CONSTANCIA DE NOTIFICACIÓN MEDIANTE PUBLICACIÓN DE AVISO

Resolución No. 2800 del 19 de octubre de 2026

AUTORIDAD NACIONAL DE LICENCIAS AMBIENTALES
- ANLA –
RESOLUCIÓN N° **002800**
(19 OCT. 2026)

"Por la cual se resuelven unos recursos de reposición interpuestos en contra de la Resolución 1942 del 23 de julio de 2026 y se toman otras determinaciones"

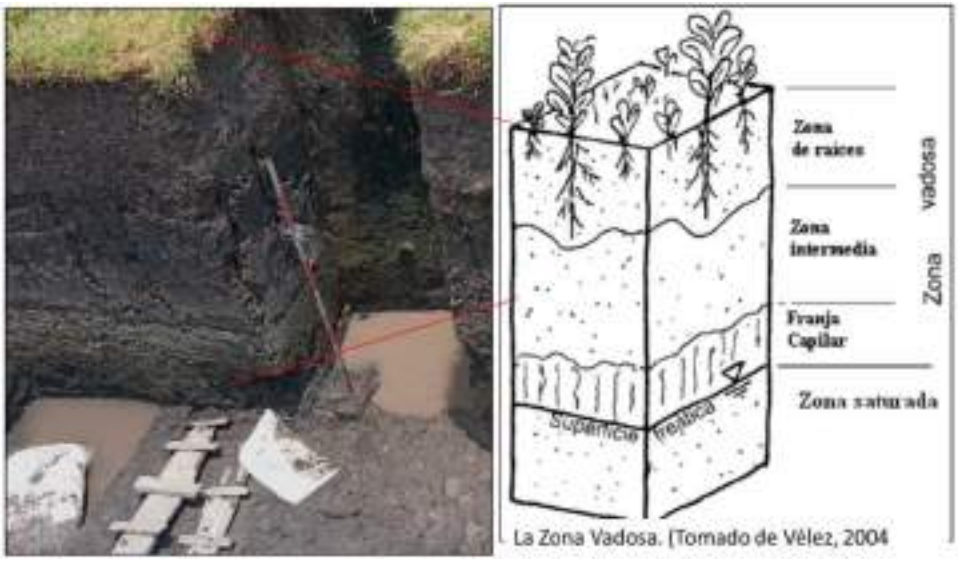
Respecto del sitio de torre T44ANN, la información técnica desarrollada por ENLAZA-GEB demuestra que la ubicación propuesta conserva condiciones de viabilidad ambiental y que la restricción aplicada por la ANLA se fundamenta en una interpretación hidrogeológica que no desvirtúa la caracterización integral presentada durante la evaluación ambiental.

La ANLA evaluó tres puntos de agua localizados en inmediaciones de la torre T44ANN (Sitios 1, 2 y 3). Teniendo en cuenta la información geológica, hidrogeológica e hidrogeoquímica presentada y en las observaciones realizadas durante la visita de evaluación, concluyó que los tres puntos corresponden a manantiales y, por tanto, se encuentran sujetos a las restricciones establecidas en
